Oggetto: OSSERVAZIONI alla V.I.A. per progetto definitivo del nuovo collegamento ferroviario - Stazione di Bergamo – Aeroporto Orio al Serio. - Codice procedura (ID_VIP/ID_MATTM: 5609)

ITALIA NOSTRA
Per conto del Consiglio Direttivo
della Sezione di Bergamo

Sezione dell'impalcato strutturale del viadotto - Immagine tratta dalla relazione generale di progetto

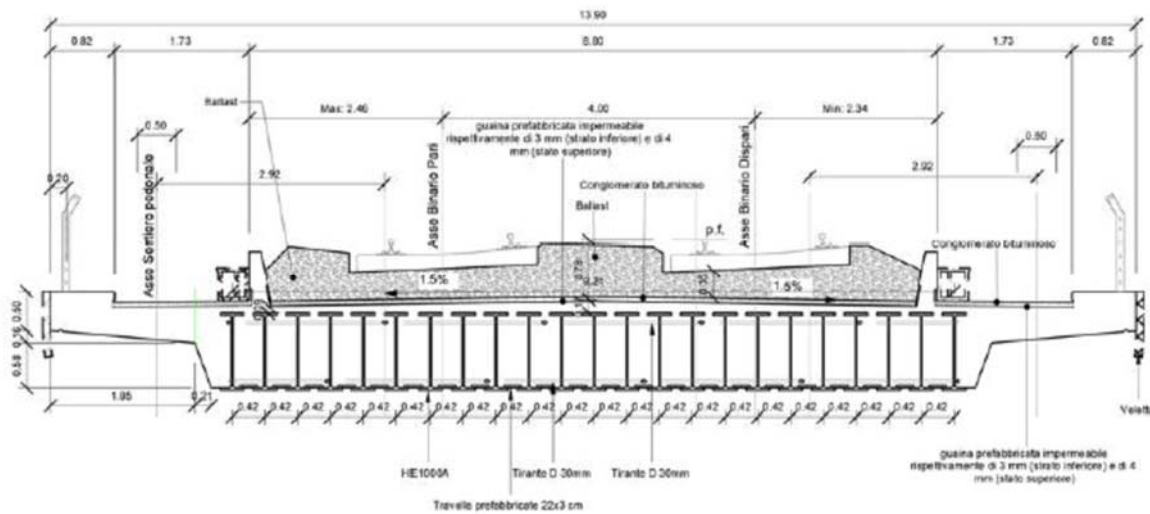
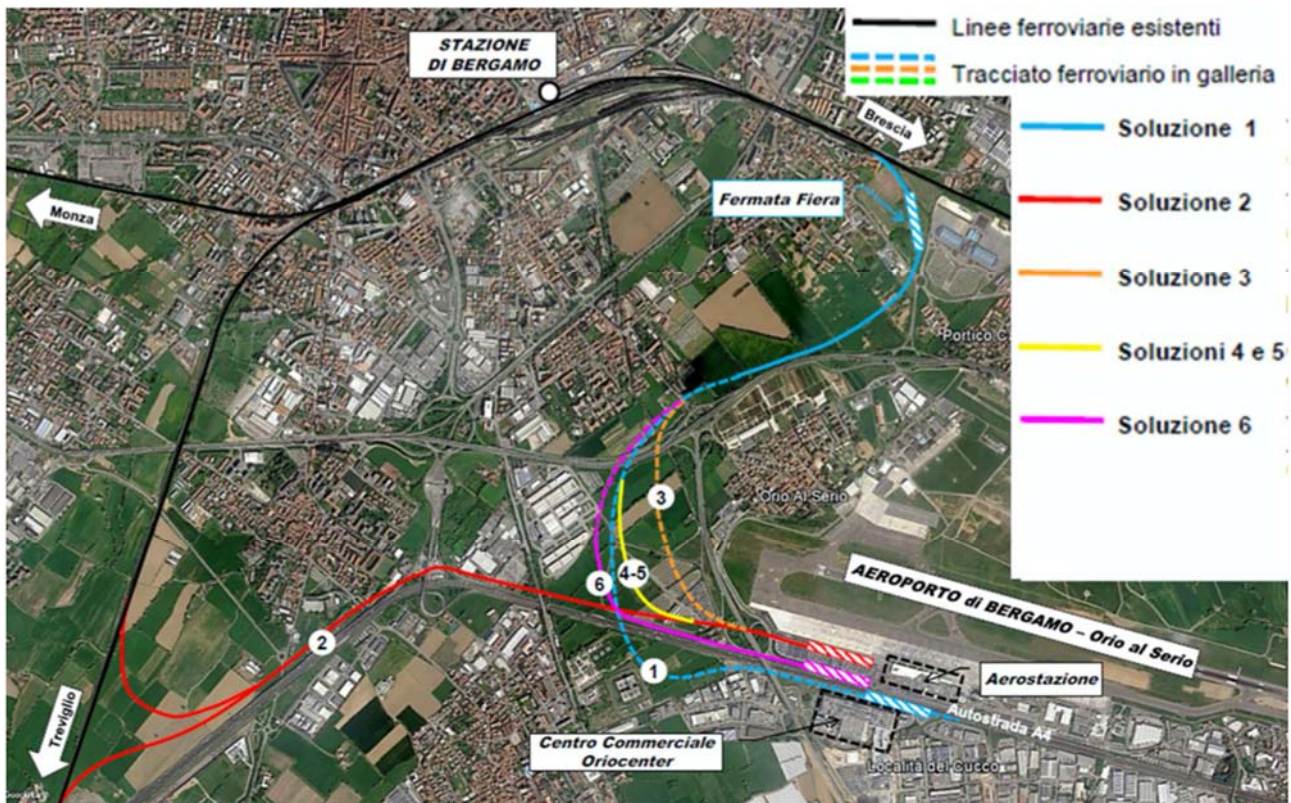
Il progetto, nella sua attuale veste definitiva, ha previsto di risolvere le interferenze presenti sul territorio in modalità varie. Tra queste, colpisce per impatto e dimensioni quella riferibile al superamento della strada di collegamento Bergamo-Seriate, denominata Via Lunga, asse viario che verrebbe scavalcato con un manufatto in acciaio e cemento alto oltre 7,00 m sul piano di campagna,

con lunghezza pari a 46,00 m (luce dell'impalcato pari a 18,50 m) e con spalle di contenimento

lateralmente, sempre in calcestruzzo, aventi sviluppo medio pari a 19,50 m (km 1+529 e 1+575).

Soprattutto per quest'ultima riflessione, accettare che l'interferenza con la Via Lunga possa essere risolta mediante la realizzazione di un cavalcavia alto oltre 7,00 metri sul piano di campagna, significa anche accettare che i treni, per poterlo percorrere, si trovino costretti ad impegnare un tratto di binario con pendenza compresa tra il 20‰ e il 23,50‰; valori così tanto "impegnativi", rispetto a quanto previsto dalle norme di RFI, da aver indotto i progettisti a chiedere una deroga regolamentare motivata dal fatto - assurdo se si considera che si sta parlando della realizzazione di una nuova opera - che la linea non sarà destinata (e quindi nemmeno destinabile in futuro?), al transito di treni merci così come espressamente indicato alla pagina 13 della relazione Tecnica Generale (NM2701D05RGMD0000001A).

Vista verso nord-ovest - Immagine tratta da Google Heart

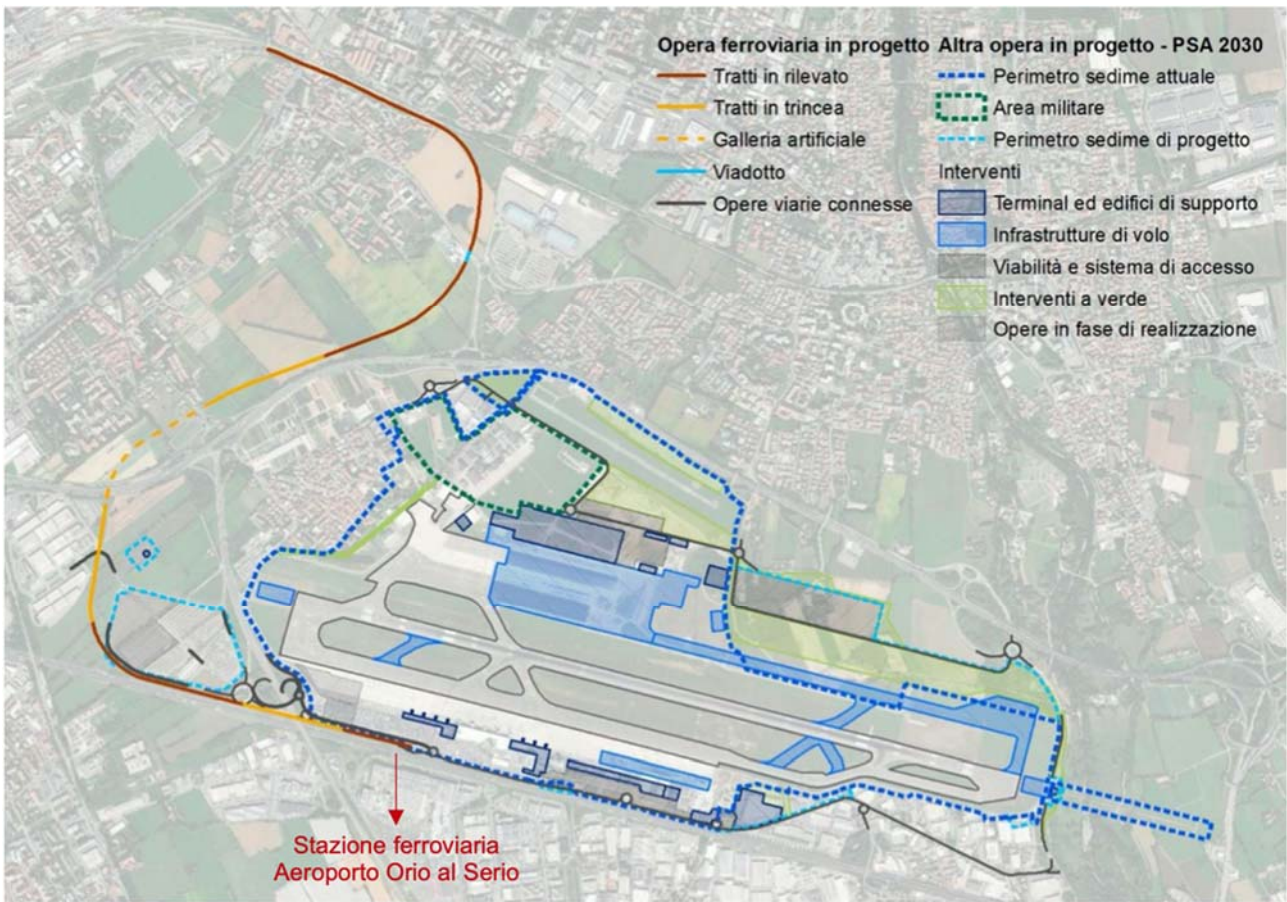
Quindi, il sistema "rampe di raccordo-cavalcavia", così per come è stata proposto da RFI, date le notevoli dimensioni, non solo costituirà un ostacolo fisico capace di interrompere la continuità degli ambiti territoriali attraversati, ma parimenti si imporrà violentemente sul territorio a guisa di muro invalicabile che inevitabilmente e definitivamente mutilerà le visuali oggi esistenti in questa caratteristica parte del territorio cittadino; vedute uniche che, spaziando a sud verso la Pianura Padana e a Nord verso la catena delle Alpi e Prealpi Orobiche, regalano scorci paesaggistici di rara bellezza a chi si trovasse ad entrare in città provenendo da est. Infatti, è questa una porzione di territorio caratterizzata da ampi pianori e visuali aperte che, nel loro estendersi verso ovest,

guadagnando lentamente quota, costruiscono una prospettiva unica che ha il suo punto di vista

Rapporti tra tracciato in rilevato e tracciato interrato nell'ipotesi di progetto

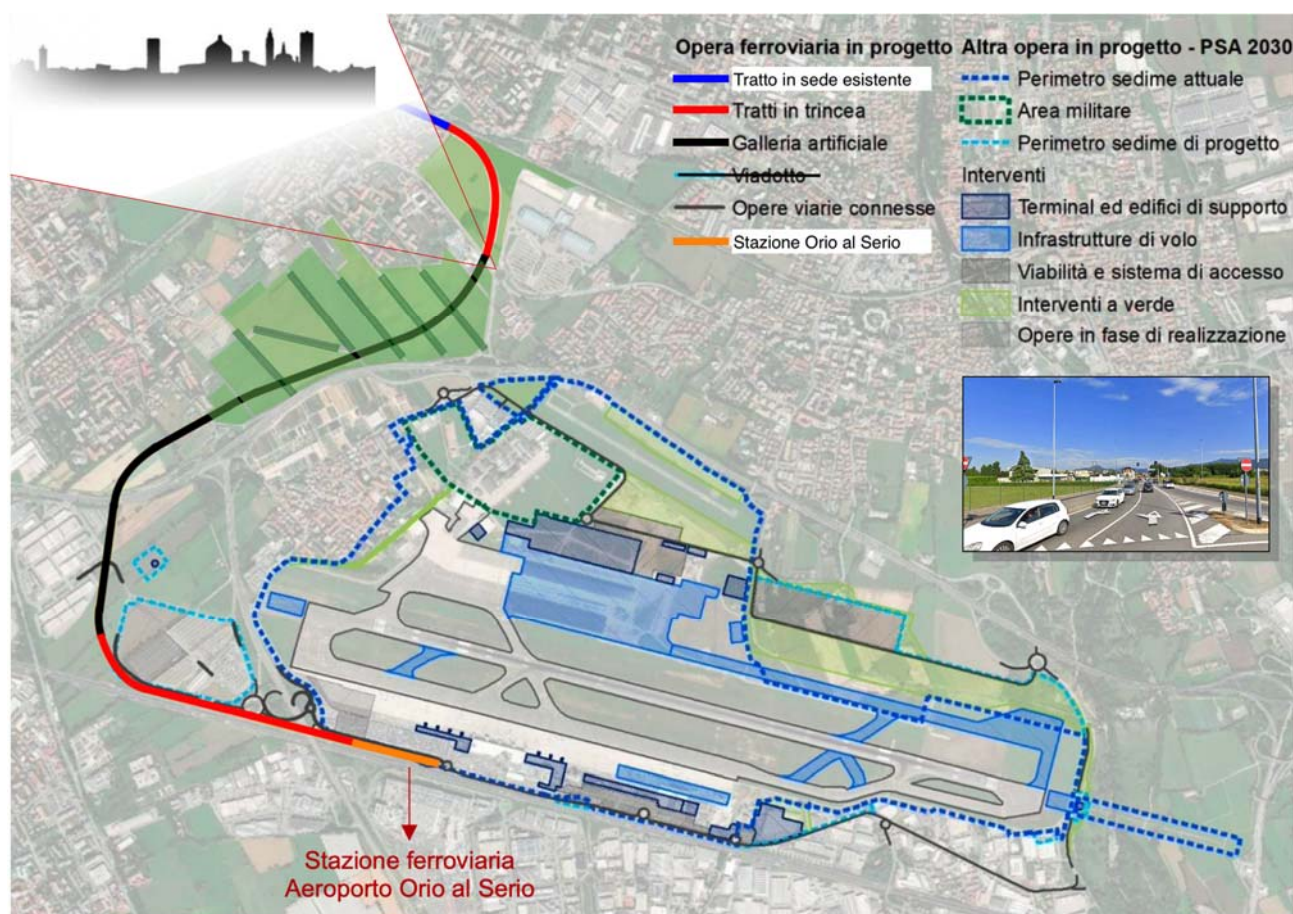
Dal punto di vista meramente tecnico, poi, la realizzazione del cavalcavia proposto appare sinceramente incomprensibile anche alla luce del fatto che l'intero sviluppo della tratta è previsto

sostanzialmente interrato.

Rapporti tra tracciato in rilevato e tracciato interrato nell'ipotesi proposta dall'osservazione n. 1

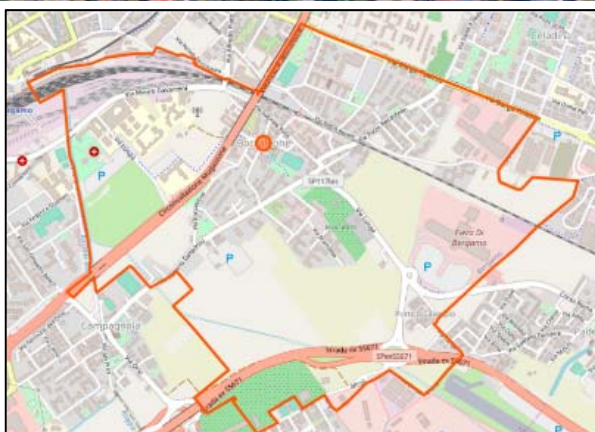
Pertanto, alla luce di quanto sin qui sostenuto si chiede come mai non sia stata presa in considerazione, da nessuna delle soluzioni studiate, l'idea di superare l'interferenza tra linea

ferroviaria e Via Lunga tramite il sottopasso della prima rispetto alla seconda.

È infatti incontrovertibile il fatto che questa soluzione, sebbene forse più onerosa, appare certamente più logica, funzionale e razionale rispetto a quella prevista. E ciò è immediatamente comprensibile se solo si considerasse quanto segue.

cavalcavia si trova il tratto di linea più fortemente penalizzato dalla pendenza con valori addirittura pari al 23,50%, necessario per passare dalla quota di scavalco della Via Lunga (+ 7,50 m circa), alla quota di interrimento della linea (-8,00 m circa), in soli 1250,00 m (dalla progressiva chilometrica 1+550 alla progressiva chilometrica 2+750).

In ultimo, ma per questo non meno importante, la soluzione proposta permetterebbe di ipotizzare un interrimento più esteso della linea (dalla progressiva chilometrica 1+529 alla progressiva chilometrica 3+396), a tutto vantaggio della salvaguardia paesaggistico-ambientale e del contenimento dell'impatto acustico nelle aree evidenziate nell'analisi specifica esposta alle pagine dalla 286 alla 298 della Relazione Tecnica Generale (Capitolo 6.10 Clima acustico).

L'inizio della trincea e il successivo interrimento di cui sopra, compatibilmente con le problematiche connesse ai limiti di pendenza che una ferrovia ha e di cui siamo ben consapevoli, è auspicabile che sia arretrato il più possibile iniziando la trincea subito dopo la Via Piatti, coinvolgendo anche l'attuale sedime della Bergamo Brescia. Ciò consentirebbe di ricucire le due parti del quartiere di Boccaleone, riunendole in superficie anche solo con opere a scavalco ciclopedonali di minore dislivello rispetto all'attuale pensilina, con connessioni di aree a verde laddove la ferrovia è interrabile. Sarebbe un'ottima occasione di riqualificazione di un pezzo di città, senza tener conto del fatto che la trincea aiuta a ridurre drasticamente le barriere fonoassorbenti e si potrebbe mantenere in essere il collegamento viario della Via Pizzo Re Castello (che il progetto prevede di troncare smantellando il passaggio a livello esistente) a beneficio della viabilità cittadina e di quartiere.

In arancione i limiti territoriali del quartiere di Boccaleone

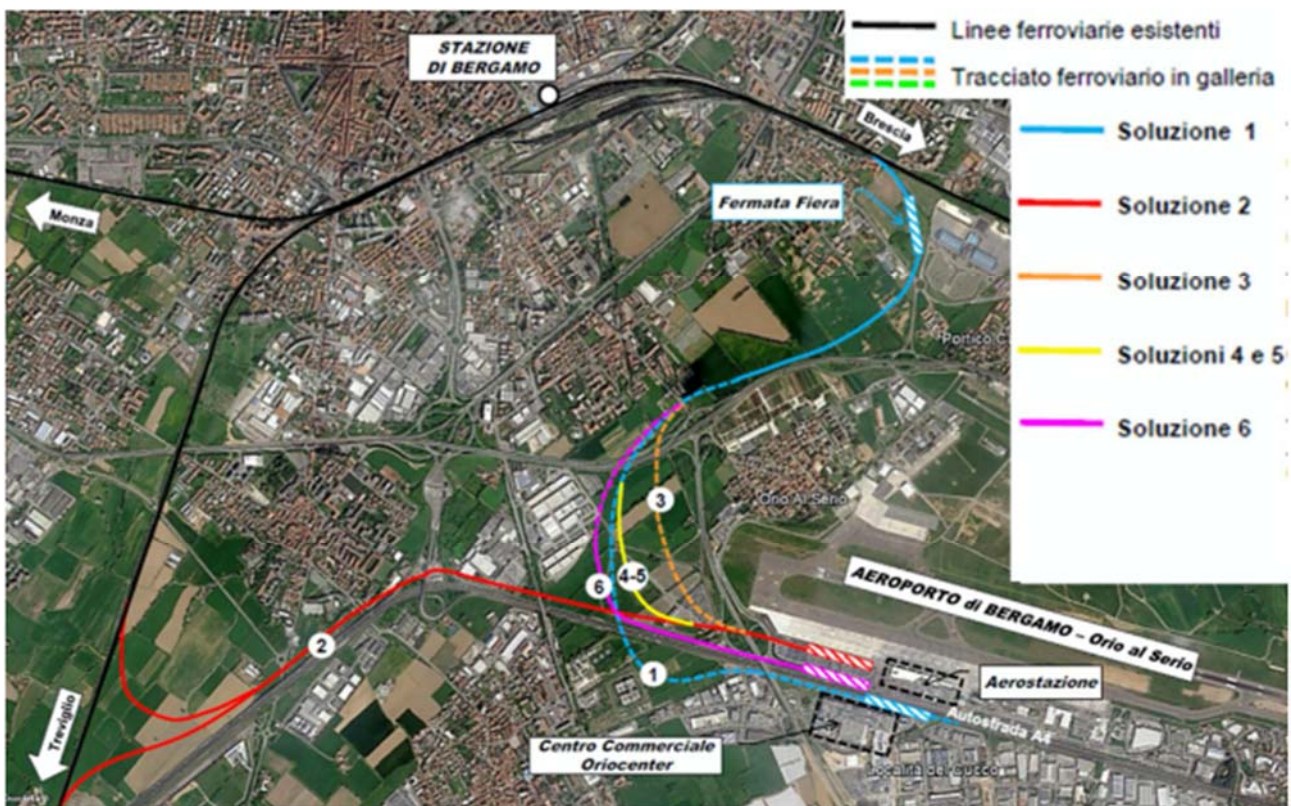
Sarebbe auspicabile ricucire le due parti del quartiere interrando, compatibilmente con le pendenze tecnicamente possibili, anche una parte della ferrovia BG-BS

Immagini tratte dal PGT - Comune di Bergamo

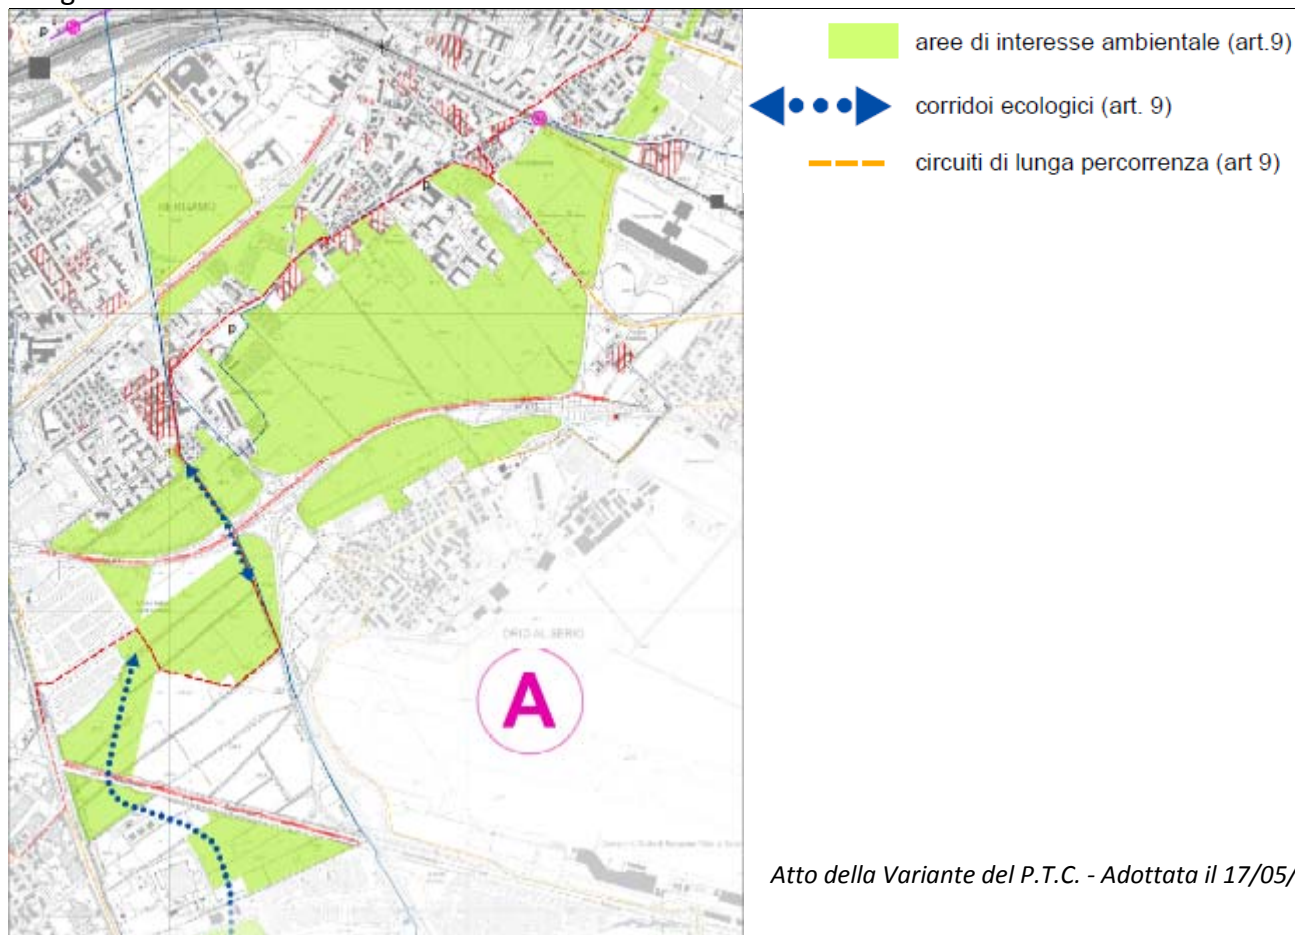
Si riscontra, inoltre, che il Piano di Governo del Territorio di Bergamo (cfr. stralci cartografici PGT), classifica le stesse aree come **AREE DI VALORE ECOLOGICO-AMBIENTALE**.

Segnaliamo, oltre alle interferenze con la REP e le aree a verde ambientale indicate dal PGT di Bergamo, la mancata considerazione di un ancor più importante strumento di tutela paesaggistica ed ambientale quale è la “Variante Generale al Piano Territoriale di Coordinamento (P.T.C.) e al Piano del Parco Naturale dei Colli di Bergamo (delibera Comunità del Parco n. 5 del 17.05.2019) in cui gran parte delle aree in oggetto sono classificate come **aree di interesse ambientale** a norma dell’art. 9 delle N.T.A. come evidenziato nella specifica tavola di zonizzazione qui riportata in stralcio a seguire.

Sarebbe stato quindi opportuno che le suddette aree fossero state inserite all’interno delle tavole di progetto denominate “Carta dei vincoli e delle tutele” NM2701D22N5IM0002003A / NM2701D22N5IM0002004A specificando il vincolo di natura paesaggistica.

È evidente che un’indagine condotta escludendo documenti importanti come quelli sopra elencati non può considerarsi completa. Si chiede quindi di riformulare la valutazione includendo nell’analisi che ha prodotto le tavole di progetto denominate “Carta dei vincoli e delle tutele” NM2701D22N5IM0002003A / NM2701D22N5IM0002004A la “Variante Generale al Piano Territoriale di Coordinamento (P.T.C.) e del Piano del Parco naturale dei Colli di Bergamo”, inserendo cioè il vincolo di natura paesaggistica in salvaguardia.

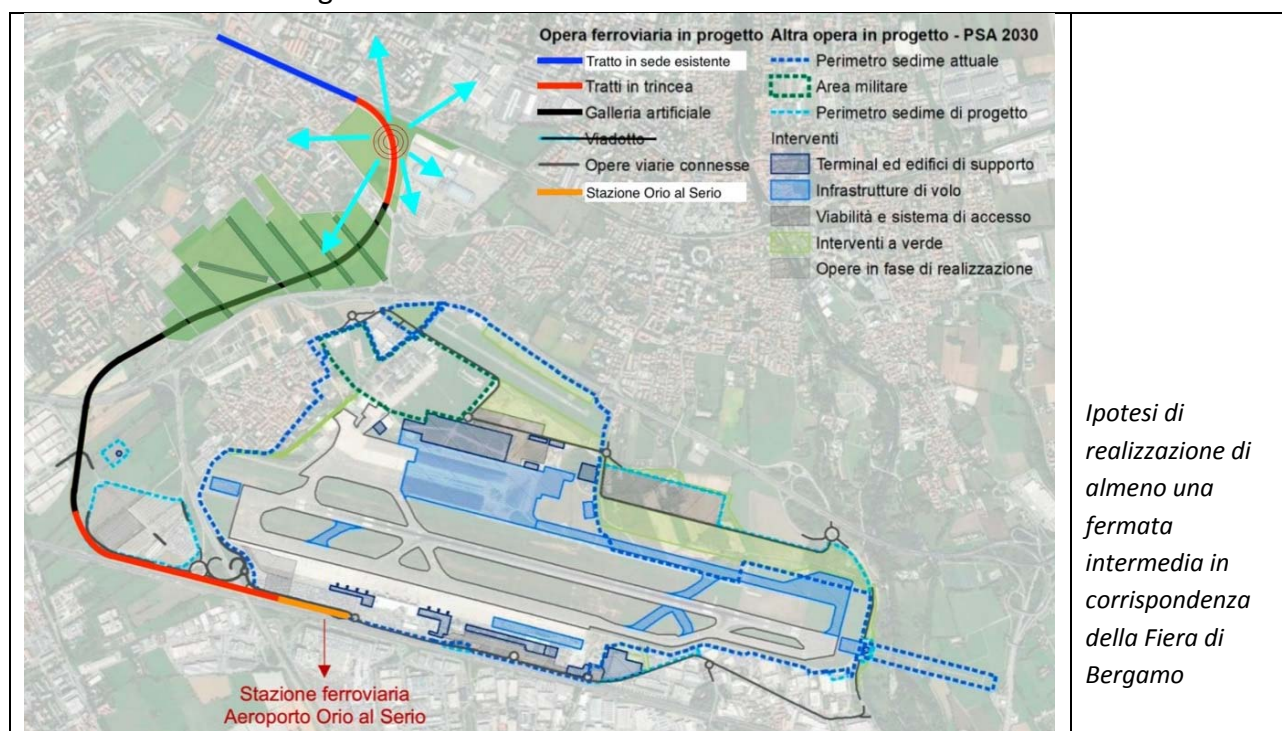
In considerazione di quanto detto, per tutelare al meglio l'alto valore storico e ambientale delle aree in oggetto, si sottolinea in questa sede quanto sia più consono ipotizzare che il tracciato iniziale della ferrovia, **a partire da Via Piatti o quantomeno dal distacco dell'attuale sedime della linea ferroviaria Bergamo-Brescia**, anziché correre in rilevato fino allo scavalco della Via Lunga (creando oltretutto un importante disturbo alla percezione visiva delle pendici collinari al contorno di Bergamo Alta e frazionando ulteriormente il territorio), venga realizzato in trincea con pendenza progressiva fino al raggiungimento il prima possibile in galleria della quota necessaria a sottopassare la Via Lunga per poi continuare in galleria fino al raggiungimento dell'area di tangenza con l'esistente parcheggio esterno dell'aeroporto così come meglio argomentato e illustrato dalla precedente osservazione n.1. Ciò eviterebbe anche la formazione di aree agricole di risulta che contribuirebbero a de-qualificare l'attuale area a verde e il suo valore ecosistemico.

Ipotesi di realizzazione di almeno una fermata intermedia in corrispondenza della Fiera di Bergamo

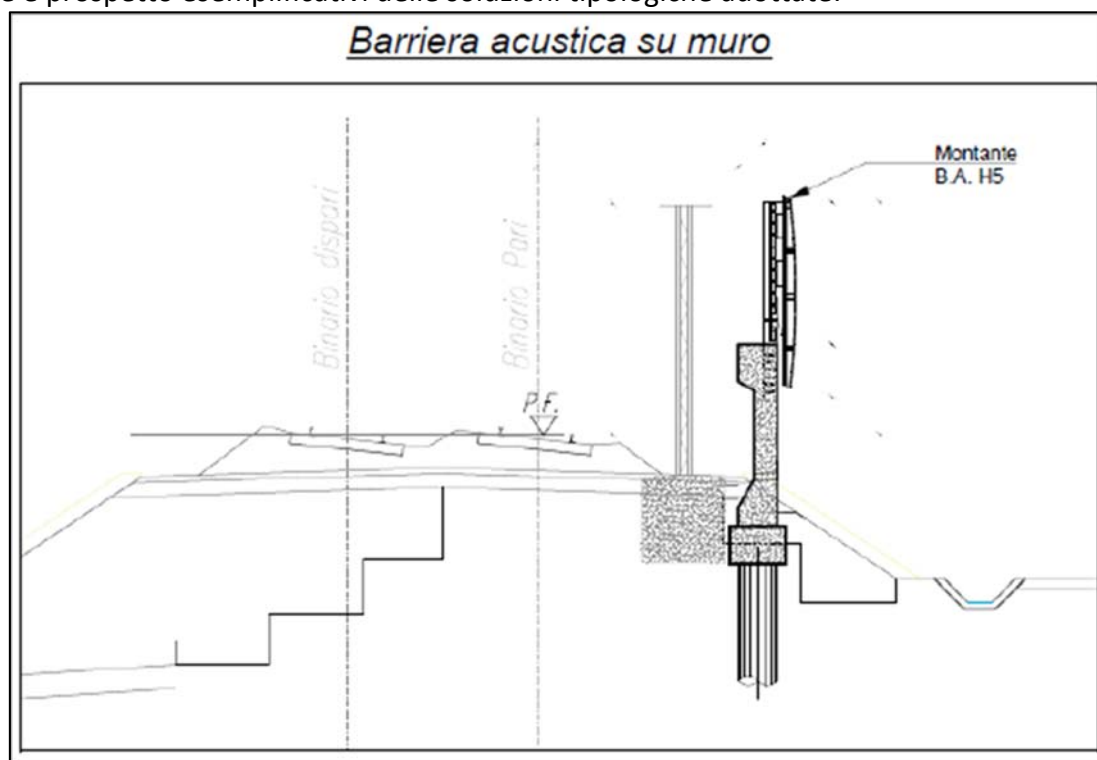
Pur comprendendo il fatto che la linea di collegamento tra Bergamo e Orio al Serio si configura quale tratto terminale di una più ampia rete di collegamento ferroviario nazionale che trae origine a est da Brescia, Verona e Venezia, e a ovest da Milano e Torino, si chiede in questa sede di prendere in considerazione la possibilità di realizzare almeno una fermata intermedia da collocarsi in prossimità della Fiera Nuova di Bergamo.

L'utilità di tale modifica è chiara. Essa, oltre a completare, arricchendolo, un progetto importante come quello in trattazione, ne aumenta le potenzialità di utilizzo e, di conseguenza, le logiche di ammortamento dell'investimento aumentando l'entità dei flussi di traffico in presenza di manifestazioni ed eventi, anche internazionali, organizzati all'interno dei padiglioni espositivi.
